Shearwater Petrel 2/Perdix/Perdix AI/NERD 2/Peregrine ファームウェア v84 リリースノート

バージョン 84 2021/07/26

Mini 1 Setup

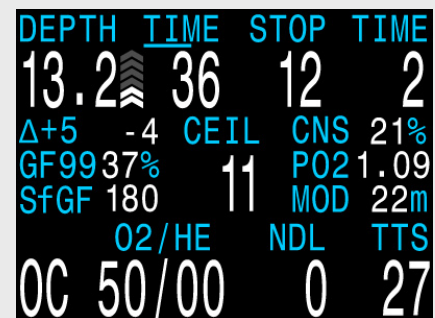
ミニ表示を設定できるようになりました。通常 1 つの項目を表示していた箇所に、小さいフォントサイズになりますが、最大 3 つまで表示できるようになります。

ミニ表示は 2 セット設定できます。テクモード (OC Tec、CC/BO) とレクモード (エアー、ナイトロックス、3ガスNx) にそれぞれ設定できます。

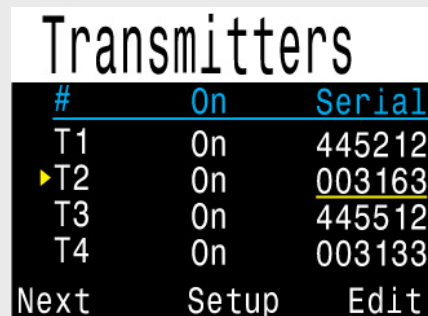
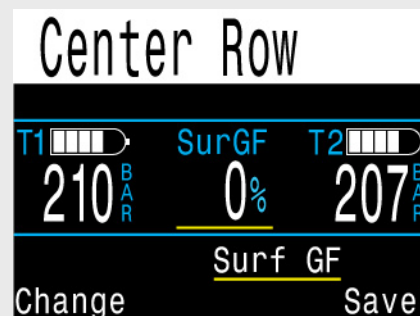
テクモードに、中段の表示設定を確認するプレビュー機能を追加し、ディスプレイ設定をしやすくしました。

テクモードの中段で利用できるオプションも増えました。

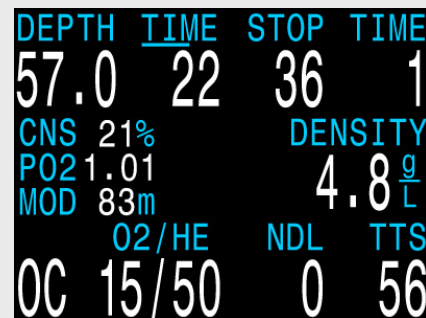
ガス濃度表示が利用できるようになりました。

メイン画面の設定可能位置でのみ利用できます。単位は g/L です。

クローズドサーキットダイビングの場合

ガス濃度の表示が 5.2 g/L になると黄色、6.3 g/L になると赤色に変わります。その他の警告はありません。

オープンサーキットダイビングの場合

ガス濃度の表示が 6.3 g/L になると黄色に変わります。その他の警告はありません。

Alerts Setup		
▶ Depth	On	140 ft
Time	On	060 min
Low NDL	On	05 min
Vibration	On	
Next		Edit

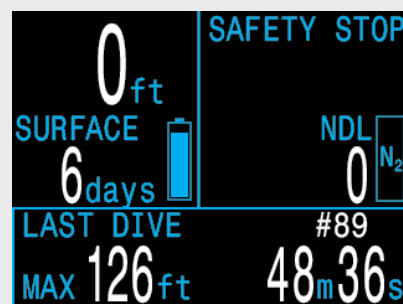
ユーザーが設定できる「警報」を追加しました。これにより、特定の限界に達した際に警告を発せられるようプログラムできます。また、限界を超えている間、メイン画面の該当する表示が黄色に変わります。Peregrineでは、警告と共に振動も作動します。

Peregrineでのみ「振動」設定が利用できるようになりました。その他のモデルは視覚的な警報のみとなります。

ログの速度が2秒、5秒または10秒に設定できるようになりました

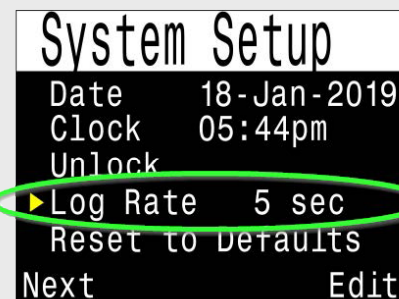
ログのサンプリング速度が2秒、5秒または10秒に設定できるようになりました（これまでは常に10秒でした）。サンプリング速度が速ければ速いほど記録されるデータ量が多くなるため、ログのダウンロード時間が長くなる場合があるのでご注意ください。また、上書きされるまで保存しておけるログの量も少なくなります。例えば、サンプリング速度が10秒であれば約1000時間保存できますが、2秒では200時間だけです。

減圧がクリアになると「クリアカウンタ (Clear Counter)」がカウントを開始します

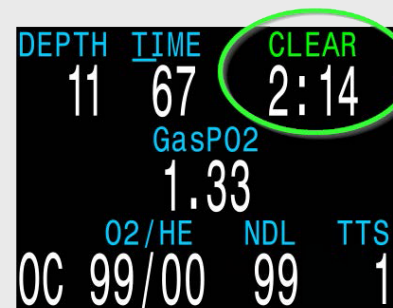
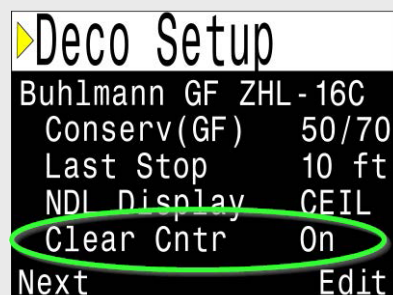
「減圧クリア (Deco Clear)」のカウンタアップ機能を追加しました。

OC Tec、CC/BC、OC Recモードで利用できます。OC Recモードでは安全停止が表示される場所に表示されます。Tecモードではオプションで表示できます。

減圧がクリアになると、このカウンタがゼロからカウントを開始します。強制減圧停止後にさらに追加する時間を計るのに便利です。減圧を必要としないダイビングの場合は、安全停止圏内に入るとカウントを開始します (6m/20ftよりも浅い深度)。

「OC Max PP02」に代わって「OC MOD PP02」が使用されるようになり、挙動も異なります。左側の詳細をお読みください。

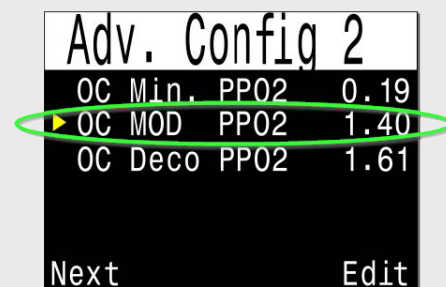
変更 OC TecモードのPP02限界値のオプションを変更しました。

これまでは「オープンサーキットの最大PP02 (OC Max PP02)」があり、ダイビングの段階 (最大深度または減圧停止) にかかわらず、「高PP02 (High PP02)」メッセージが表示されたときにのみ定義されていました。これでは、多くのユーザーが当然のように「最大深度」限界だと思い込み、値を1.40に設定してしまいました。その結果PP02が1.60域へと押し上げられたとき、減圧中に警告が発せられてしまいます。

今回、「OC Max PP02」が削除され、代わりに「OC MOD PP02」設定に変更されました。MOD設定は最大深度の段階にのみ適用されます。ダイブコンピュータは、必要な減圧停止の7.5m/25ft以内になると、「OC MOD PP02」の限界値に代わって「オープンサーキットの減圧PP02 (OC Deco PP02)」の限界値を使用します。「OC Deco PP02」限界値は、予測される減圧ガスの交換時にも設定されます。さらに、現在のガスの酸素濃度が80%以上ある場合、そのガスが減圧ガスと見なされるため、この減圧限界値が使用されます。

更新後、「OC MOD PP02」の値は1.40 ATAに設定され、「OC Deco PP02」は変更されません。デフォルト値：

OC MOD PP02 = 1.40 [ATA]
OC Deco PP02 = 1.61 [ATA]

Perdix のスタートアップ画面にカスタムイメージを追加

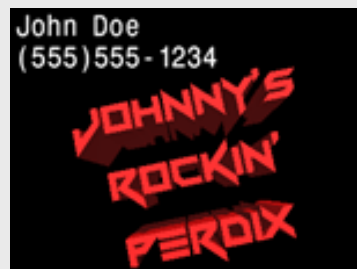
Perdix 起動時のスプラッシュスクリーンにカスタムイメージが利用できるようになりました。画像サイズは 320x240 ピクセルにする必要があります。Shearwater Desktop バージョン 2.5.4 以上では、画像のアップロードが必要となります。

少ないボタン操作で方位をマーク

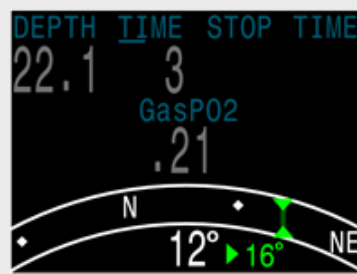
コンパスの方位マークメニューが、少ないボタン操作回数で機能するようになりました。また、方位をマークしながらコンパスも表示できるようになりました。操作：コンパスを表示中に左ボタンを押すと、「Exit/Mark（閉じる/方位）」メニューが表示されます。右ボタンを押すと方位がマークされ、左ボタンを押すとメイン画面に戻ります。これまでは、通常のメニューに移動して方位をマークしなければなりませんでした。

「Bus Devices」ページにて「View」を選択し、詳細情報と設定を表示

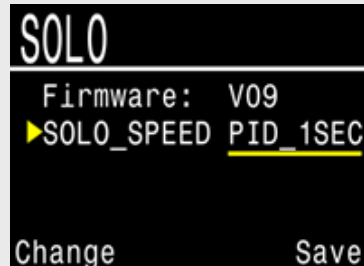
周辺基盤の設定を変更するサポートを追加しました。

例えば、「SOLO」ボード（ソレノイドおよび酸素コントローラー）では「Solenoid Speed（ソレノイド速度）」設定が調整できます。Petrel の「Bus Device」ページに移動して周辺基盤にアクセスします。こちらに表示される設定は周辺機器に保存されています。

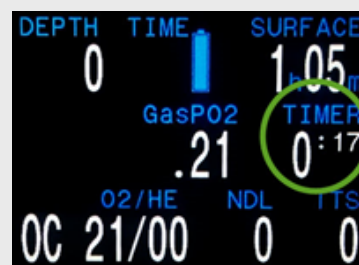
「Timer（ストップウォッチ）」表示がオプションとして、中段または下段の設定に追加されました。
